改善箇所説明図③

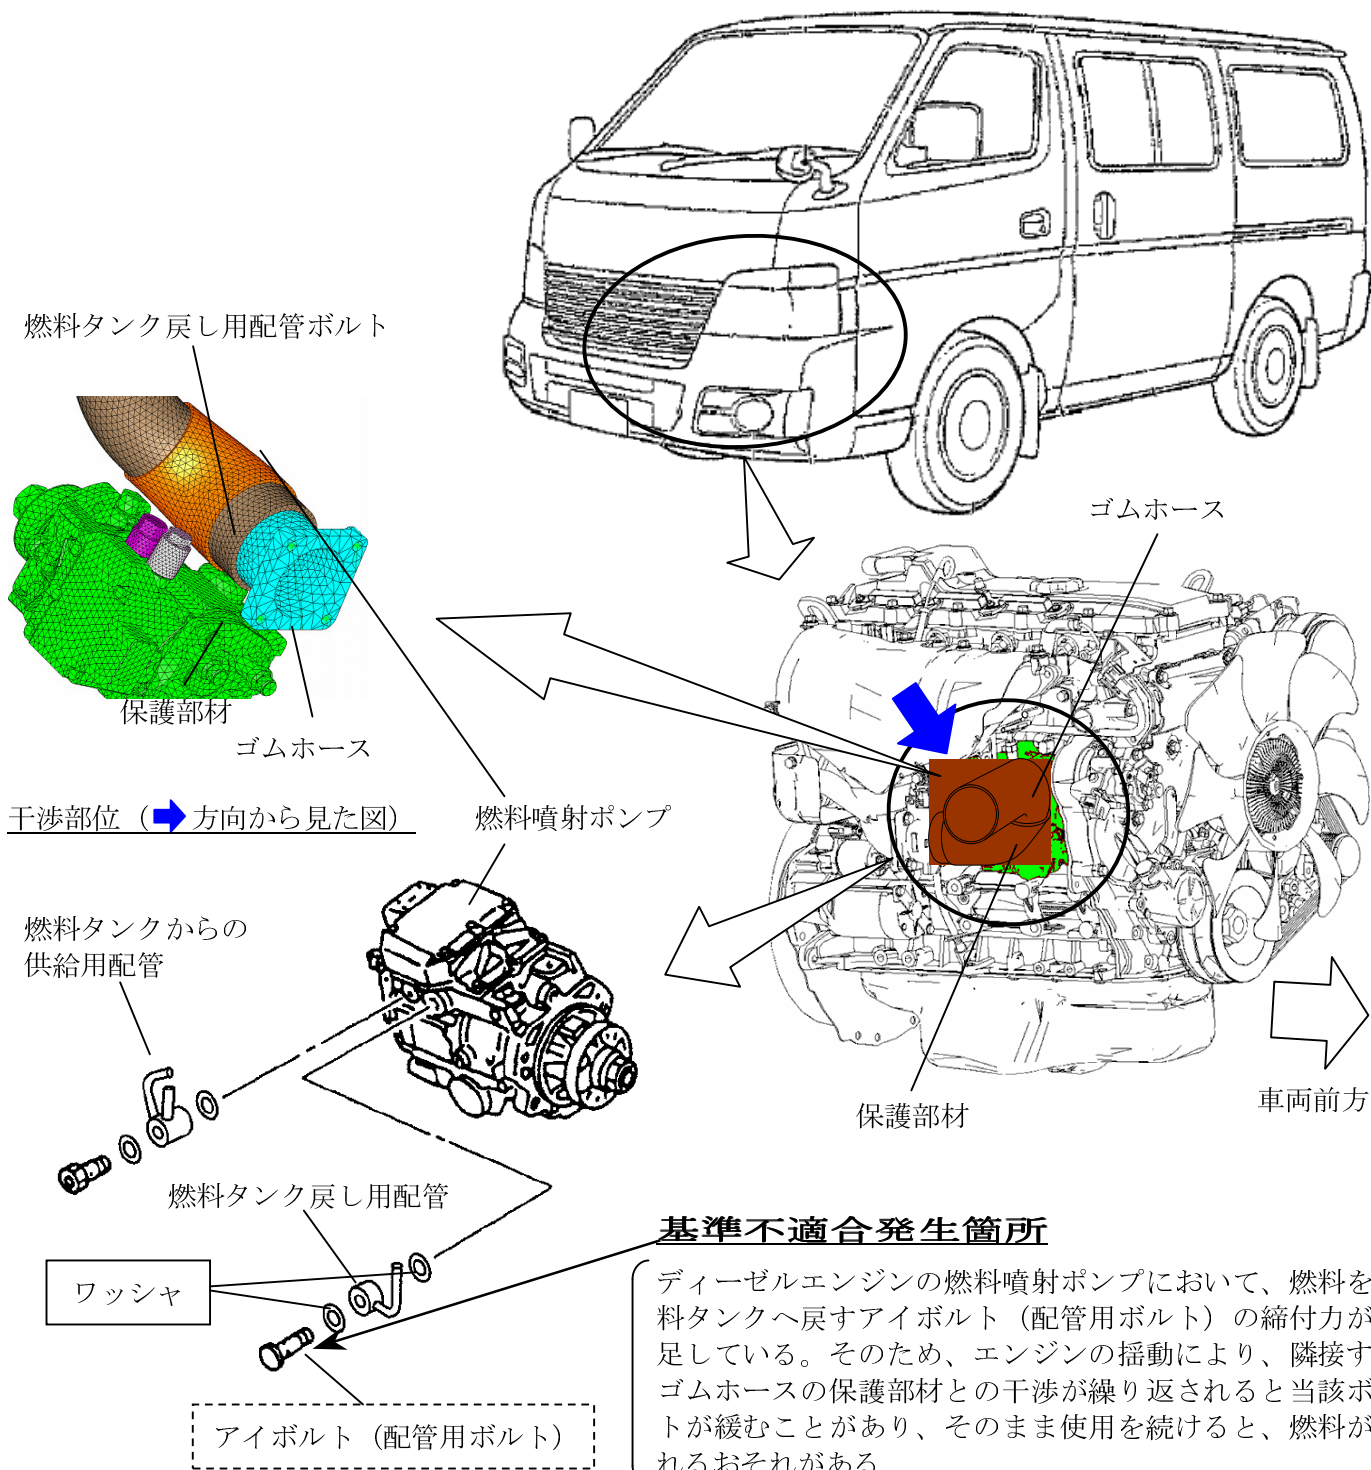
全車両、当該部からの燃料漏れの有無を点検し、漏れがない場合、当該ボルトを適切な締付力で増し締めする。漏れがあるものは、締結部のワッシャを新品と交換し、当該ボルトを適切な締付力で組付ける。

注 : [] は、増し締め部位を示す。 [] は、交換部品を示す。

識別 : 銀色のシールをモデルナンバープレートの右横に貼り付ける。
